**Avis de la Mission Régionale d'Autorité environnementale
Nouvelle-Aquitaine sur
un projet de parc photovoltaïque d'environ 6,4 ha
sur la commune de Les Lèches (24)**

n°MRAe 2021APNA107

Localisation du projet : Commune de Les Lèches (24)
Maître(s) d'ouvrage(s) : société VALECO
Avis émis à la demande de l'Autorité décisionnaire : préfet de la Dordogne
En date du : 21 juin 2021
Dans le cadre de la procédure d'autorisation : Permis de construire
L'Agence régionale de santé et le préfet de département au titre de ses attributions dans le domaine de l'environnement ayant été consultés.

Localisation des habitats

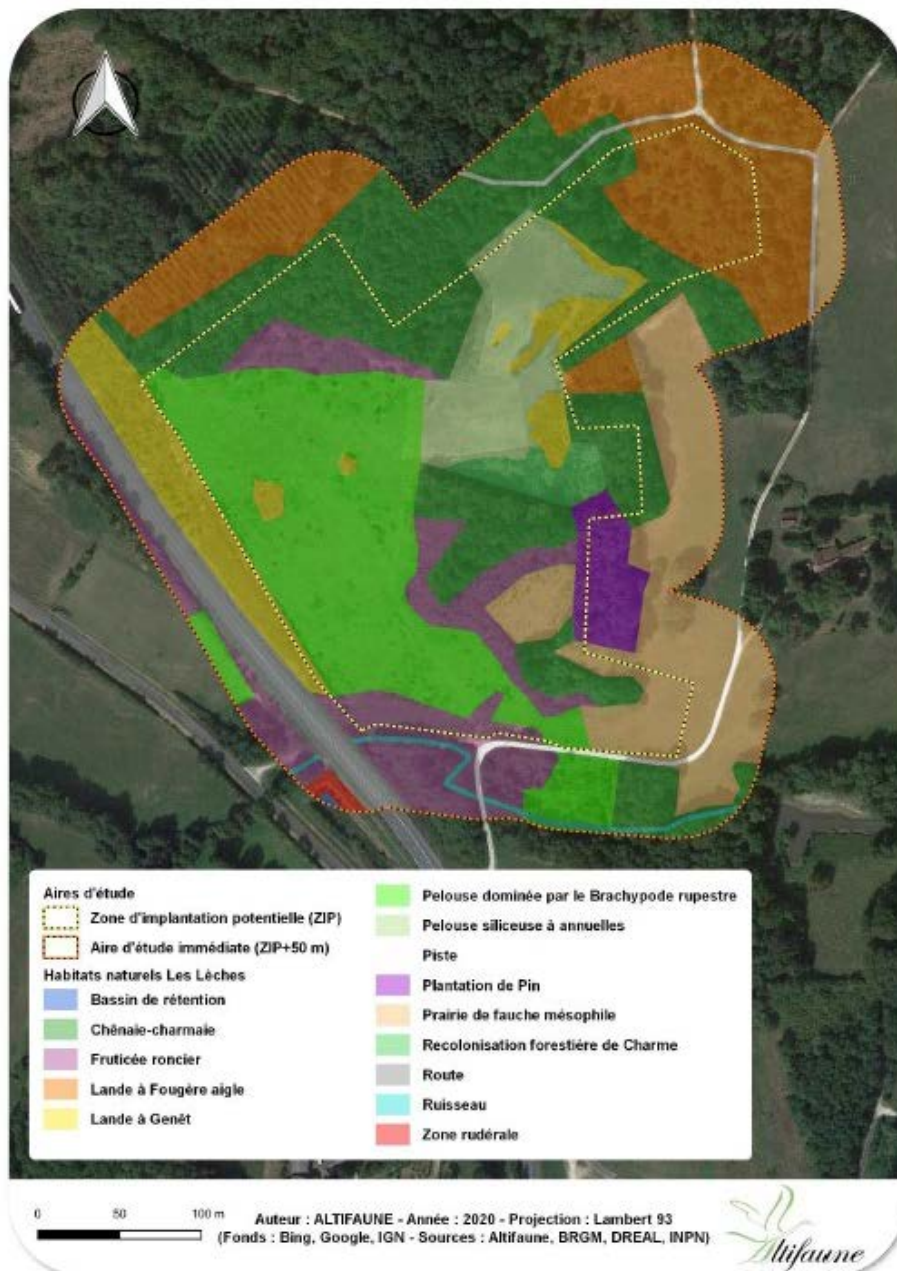
En l'état du dossier présenté, la MRAe relève qu'une diversité d'habitats naturels, d'espèces et d'habitats d'espèces est recensée, alors même que les périodes d'inventaire ne couvrent pas l'intégralité des cycles biologiques. La définition des enjeux faune/flore ne peut être considérée comme exhaustive et suffisamment précise compte tenu des carences relevées dans le diagnostic faune/flore. La MRAe souligne également que les objectifs, en particulier de re-naturation, assignés le cas échéant à la remise en état post exploitation de la carrière, devraient être rappelés dans l'étude d'impact et pris en compte dans l'évaluation environnementale du projet.

Fonctionnalités du site pour les chiroptères

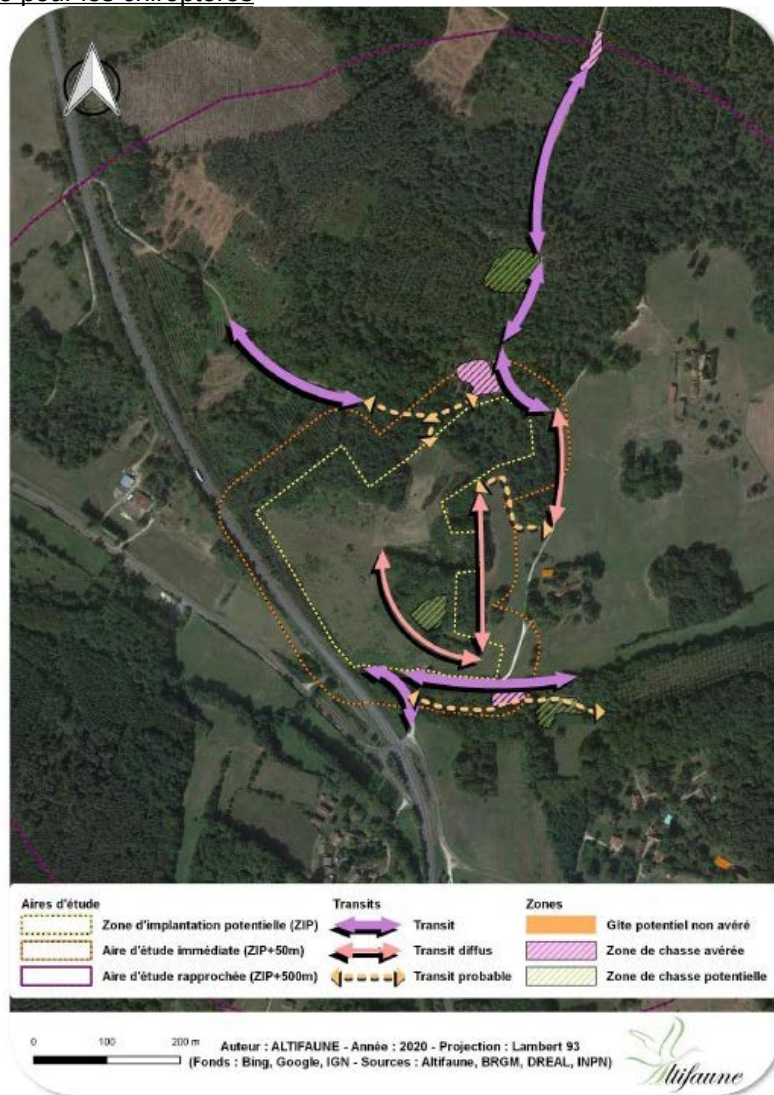
La MRAe rappelle que les insuffisances des investigations faune/flore viennent fragiliser la démarche d'évitement et de réduction d'impacts proposée, qui doit par conséquent être reprise sur la base d'un état initial consolidé.

La MRAe relève également que les impacts résiduels sur le fonctionnement écologique et la biodiversité restent à préciser. Elle recommande de consolider le dossier de ce point de vue, à la fois sur l'estimation des impacts du projet et sur la capacité des mesures d'évitement et de réduction d'impact proposées à limiter les impacts résiduels effectifs sur les habitats naturels et les espèces. Vis-à-vis d'impacts résiduels avérés, la MRAe rappelle que des mesures compensatoires cohérentes devront être proposées, notamment dans le cadre d'une procédure de demande de dérogation au titre des espèces protégées le cas échéant.
